Objet : IXELLES. Rue Ernest Solvay, 8-10.

Demande de permis d'urbanisme portant sur la mise en conformité du placement d'une enseigne perpendiculaire et l'installation d'un conduit de hotte, ainsi que la modification de la vitrine de l'établissement situé au rez-de-chaussée.

Avis de la CRMS

Devanture commerciale. Situation existante et situation projetée – extr. du dossier de demande

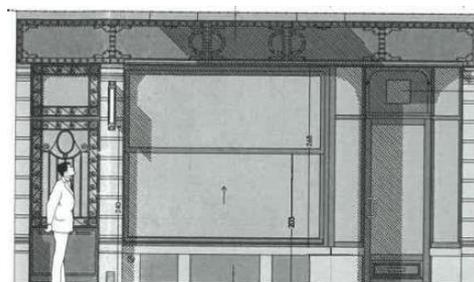
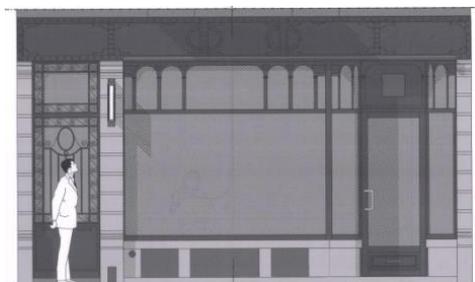
La devanture existante est de belle qualité et s'inscrit parfaitement dans la façade de l'immeuble éclectique qui présente en soi un intérêt patrimonial. Cette façade, y compris la devanture, participent à la cohérence et la qualité du contexte urbain dans lequel s'inscrit l'ensemble Art Nouveau classé. La CRMS s'oppose à la disparition de la devanture existante en raison de son intérêt patrimonial manifeste et elle ne souscrit dès lors pas à son remplacement par une vitrine équipée d'un châssis à guillotine et des impostes sans divisions. Il s'agirait en effet d'un appauvrissement de la façade qui porterait aussi atteinte aux vues vers et depuis les maisons classées et à leur contexte à haute valeur patrimoniale.
